RESPUESTAS A LA NOTA DEIA-DEEIA-AC-0191-2509-2023

Solicitud de Segunda Información Aclaratoria al ESTUDIO DE IMPACTO AMBIENTAL CATEGORÍA II

PROYECTO: EXTRACCION DE MINERAL NO METALICO, GRAVA DE RÍO

Río Piedra, límite entre Corregimientos de María Chiquita y Portobelo
cabecera, Distrito de Portobelo, Provincia de Colon

SECCIONES CUENCA BAJA DEL RÍO PIEDRAS
SUPERFICIES DE LA LLANURA DE INUDACIÓN
PARA PERÍODOS DE RETORNO DE 100–50–10
AÑOS. MARÍA CHIQUITA. PROVINCIA DE COLÓN

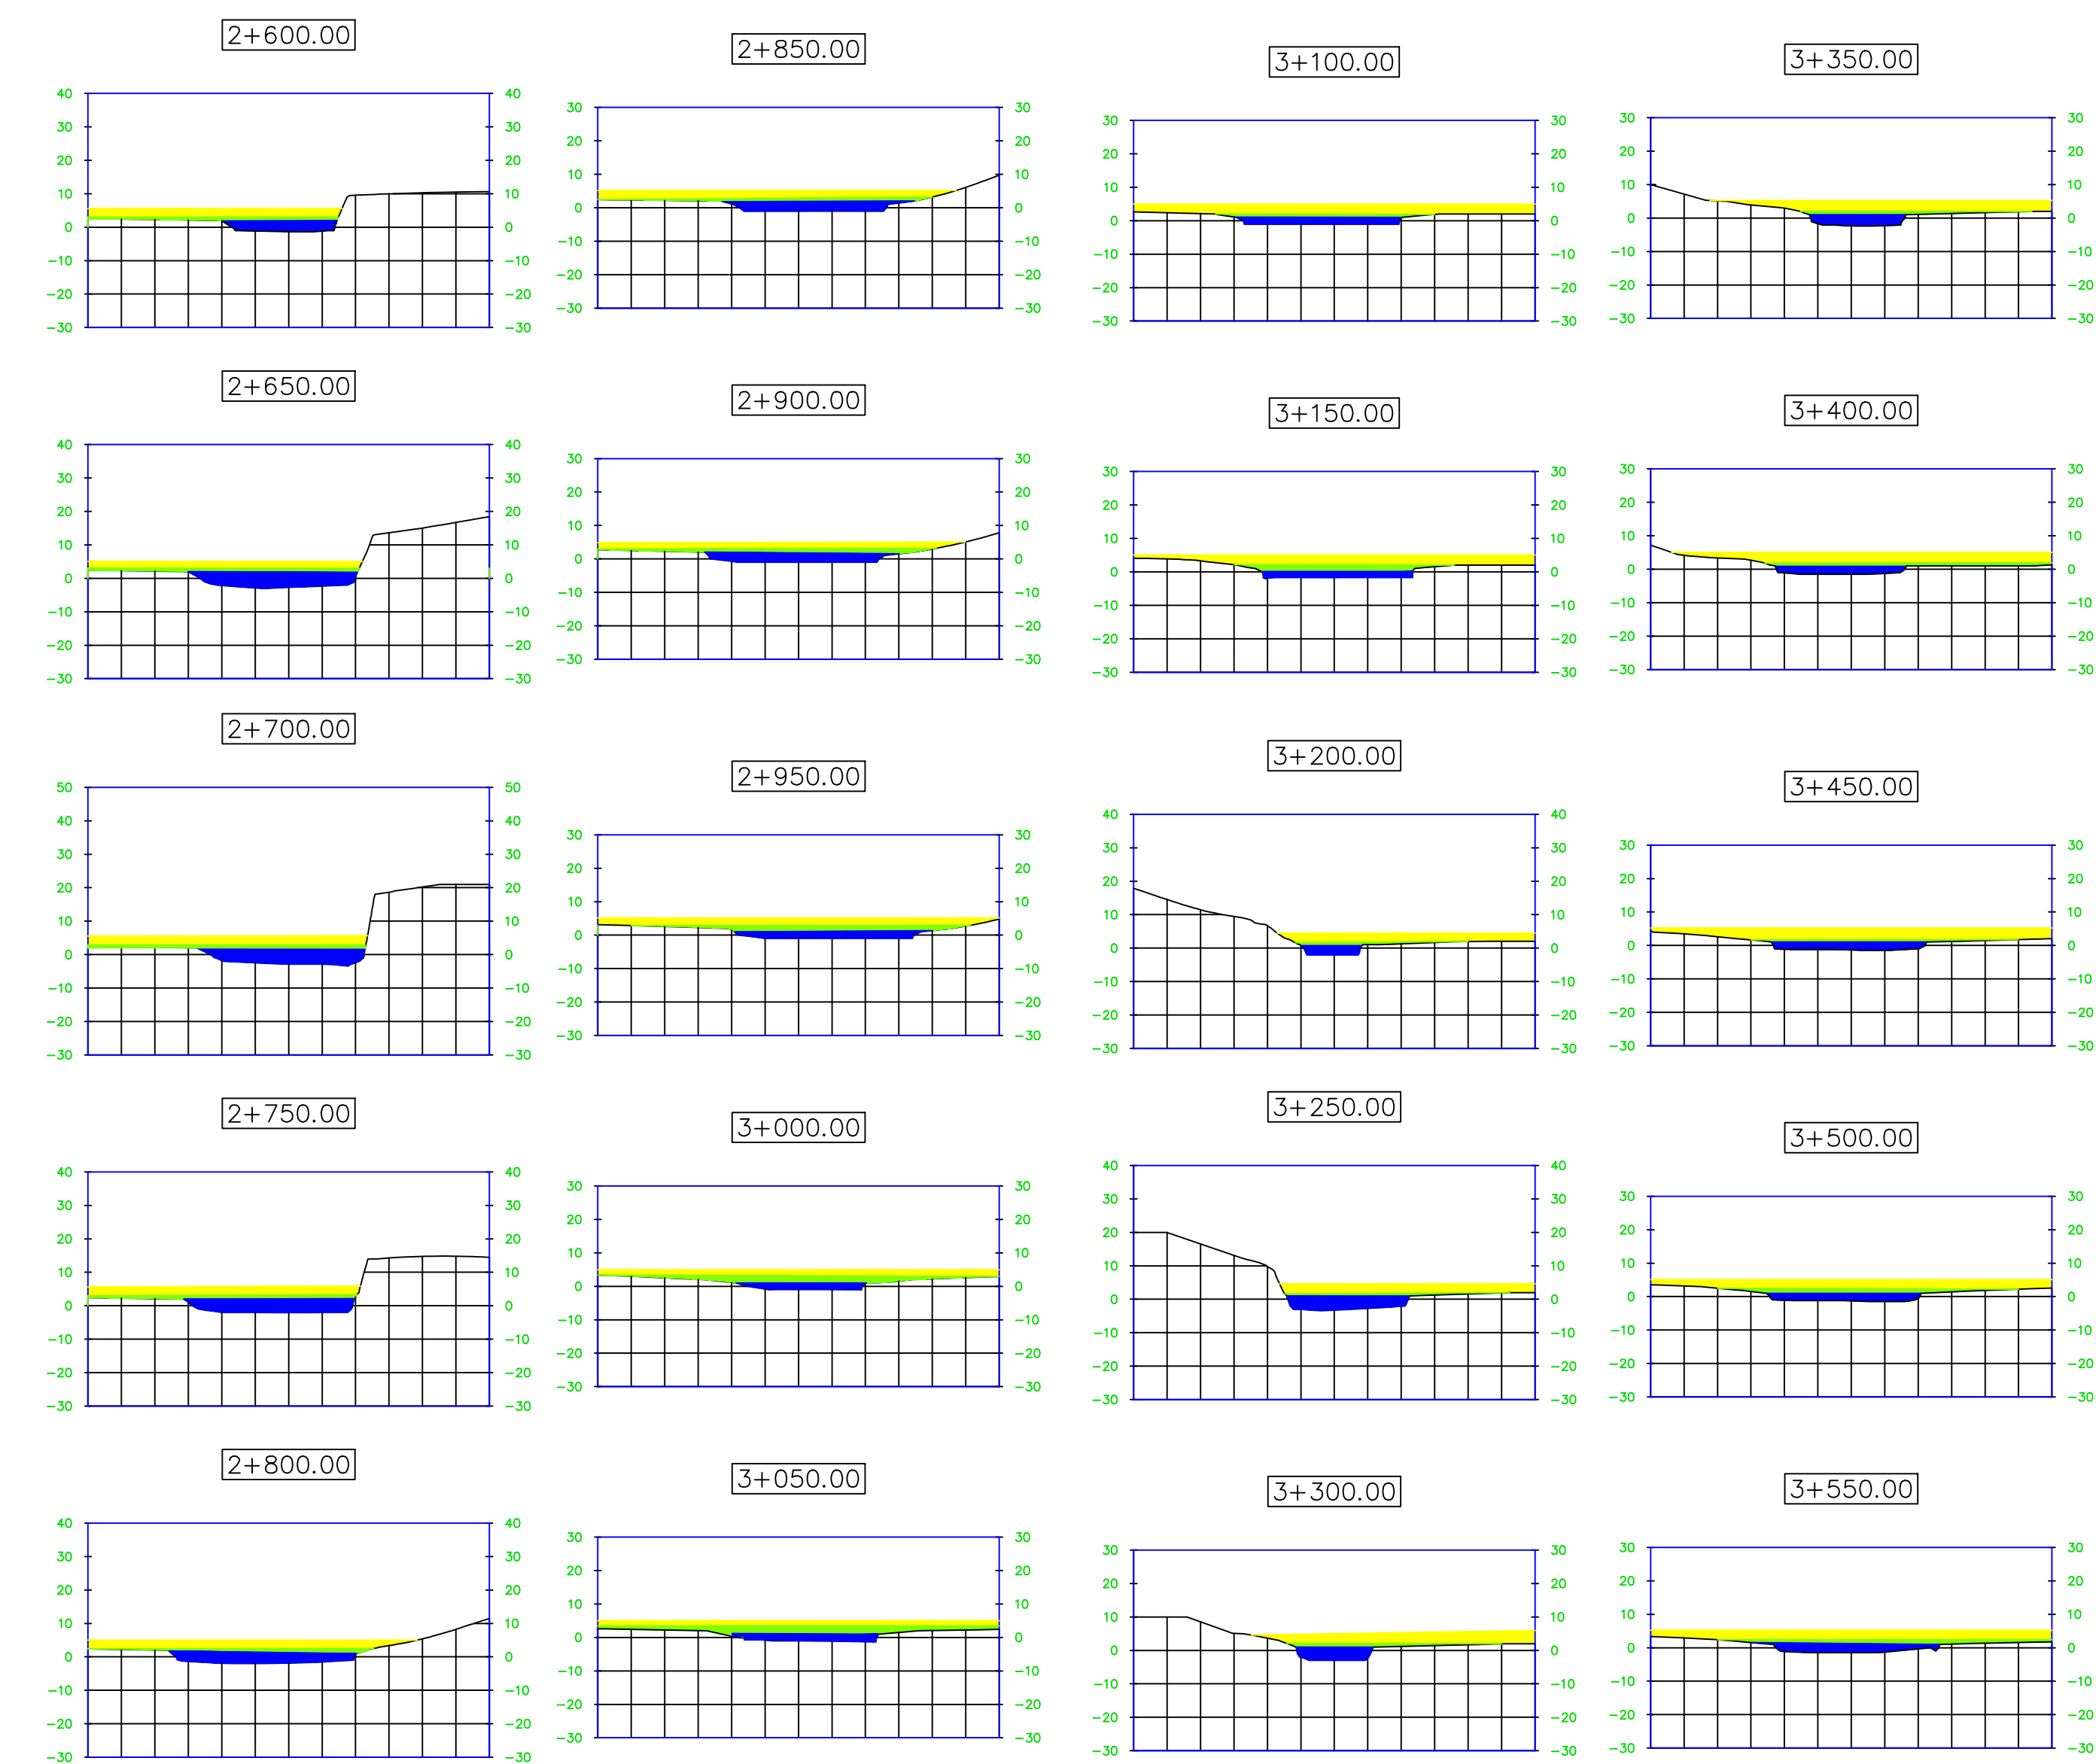
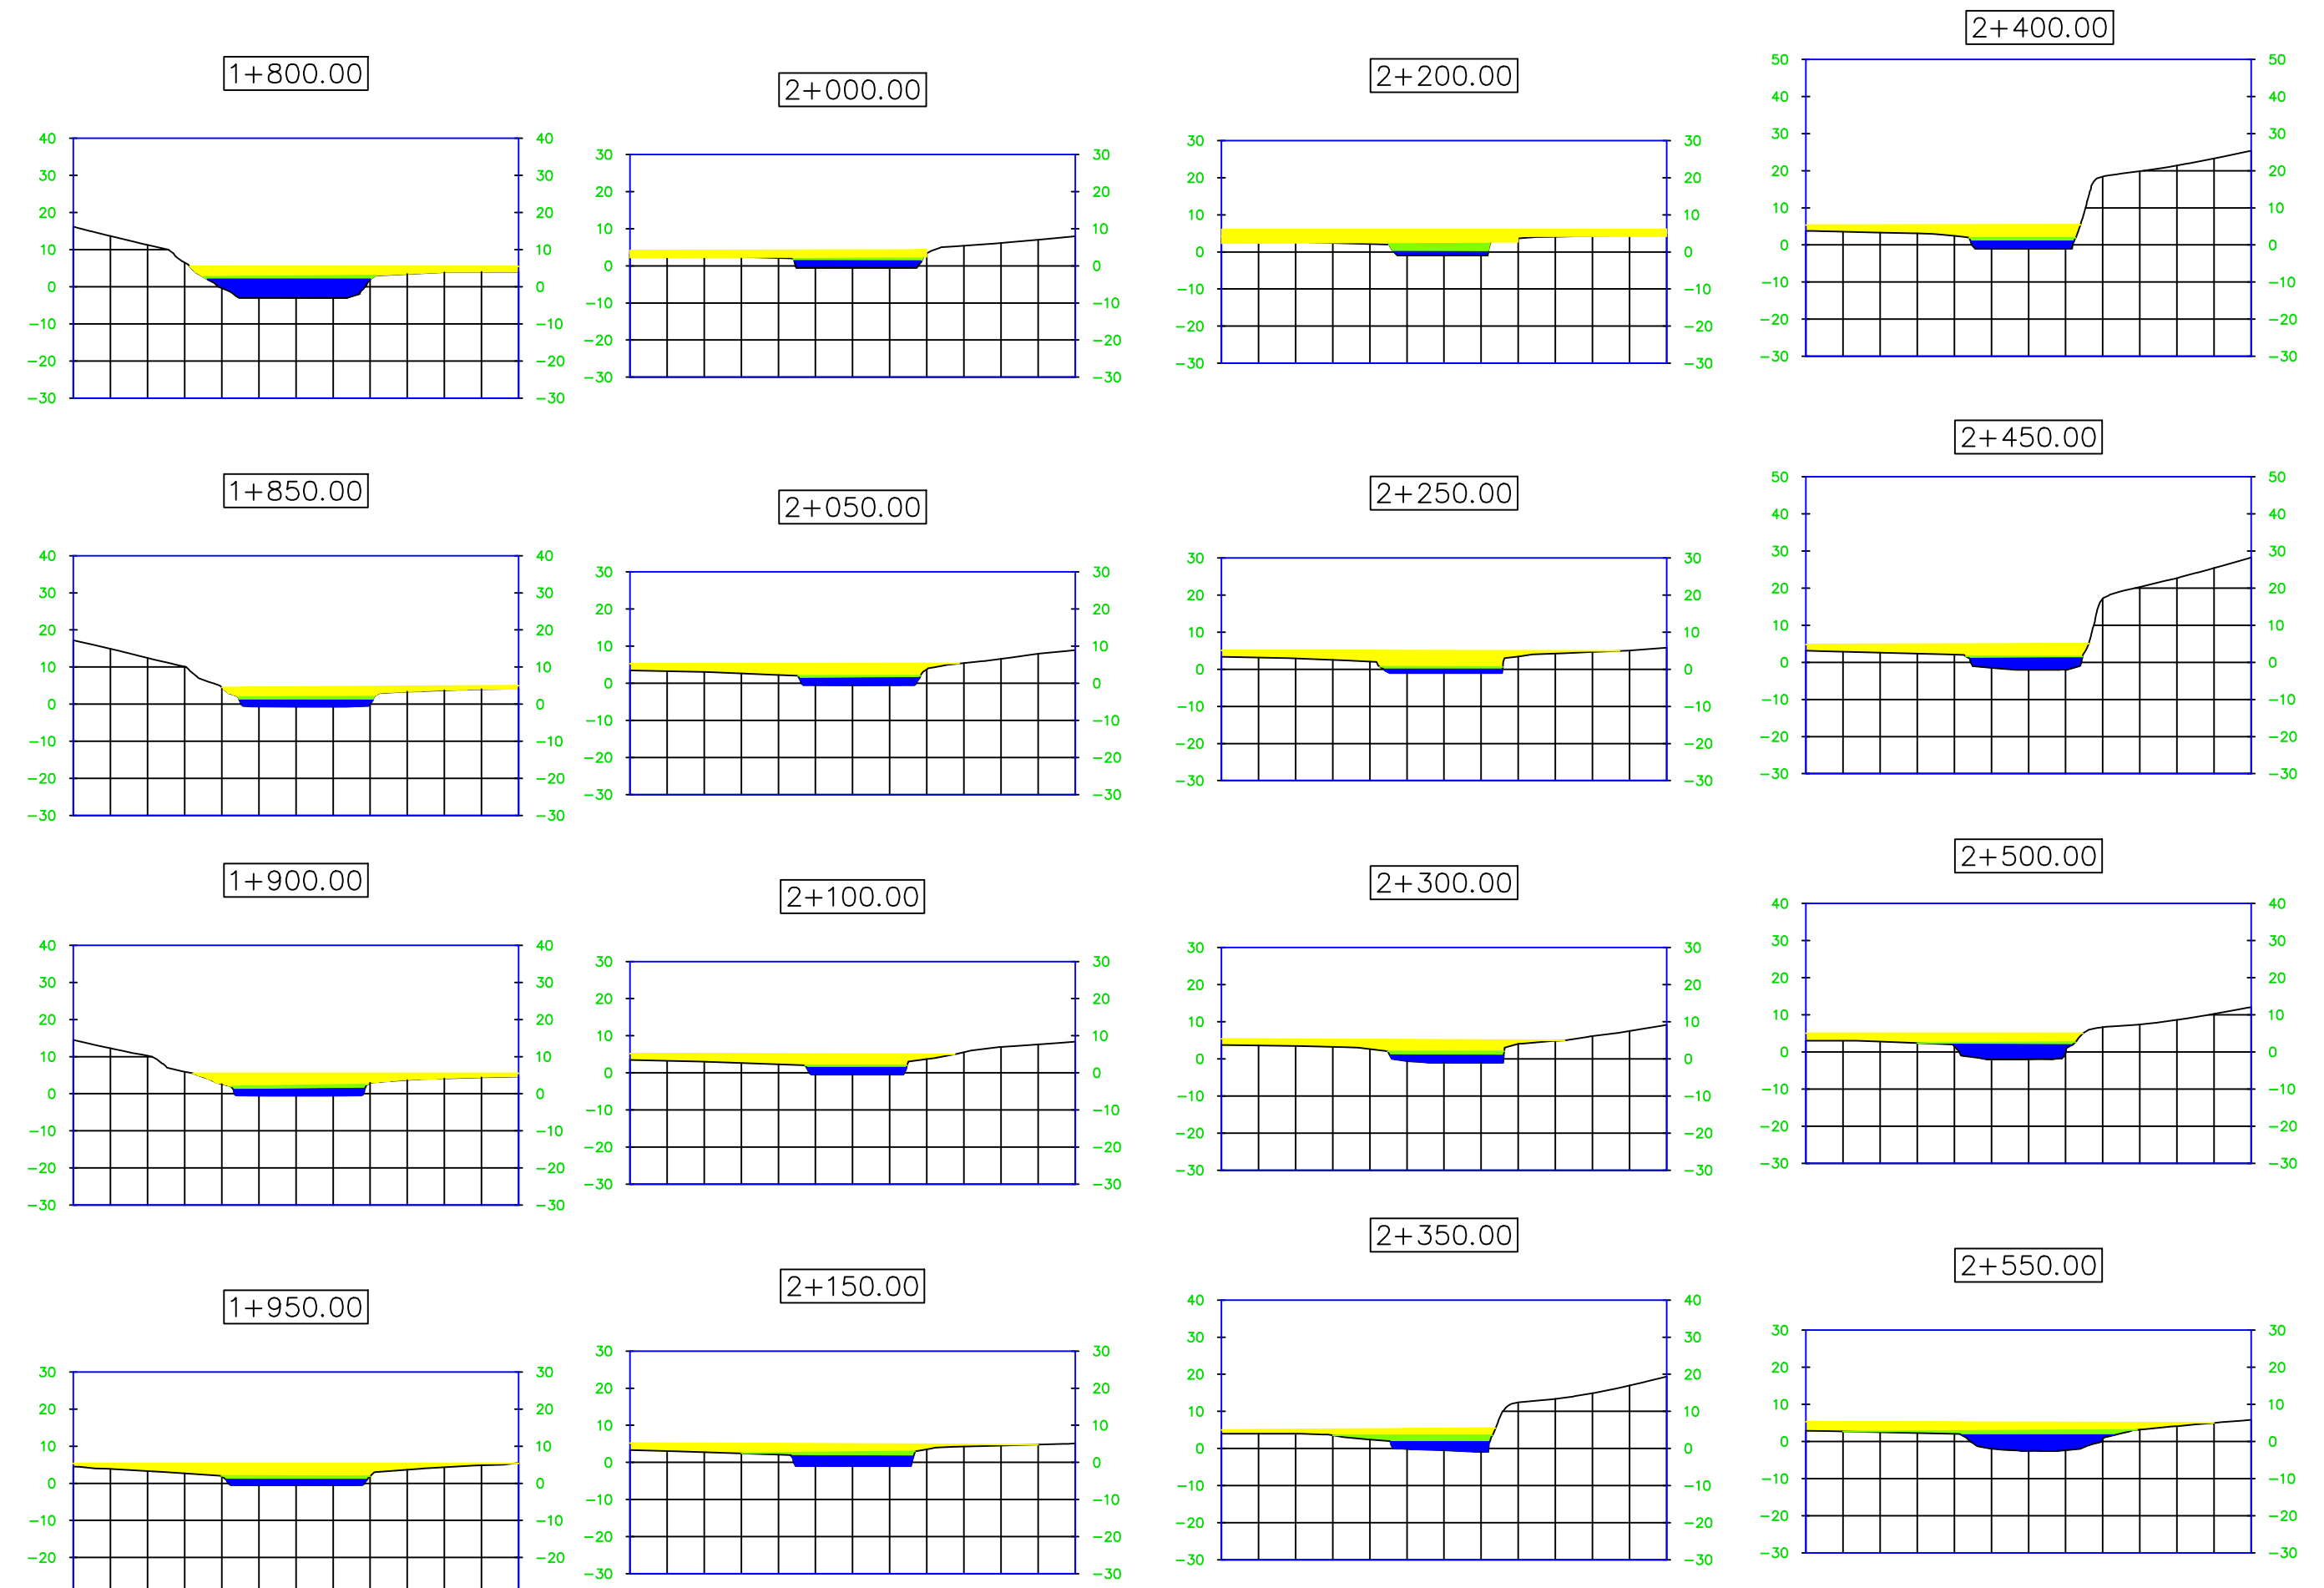
- Presentar un protocolo de respuesta en caso de inundación, tomando en cuenta que se realizarán extracciones durante la estación lluviosa.
- Deberá presentar modelamiento de la llanura de inundación para periodos de retorno de 10 y 50 años, con el proyecto y sin el proyecto..."

- Superficie máxima inundación período de retorno 100 años
Terraza cota 5 m s.n.m.
- Superficie máxima inundación período de retorno 50 años
Terraza cota 3 m s.n.m.
- Superficie máxima inundación período de retorno 10 años
Nivel actual del río.
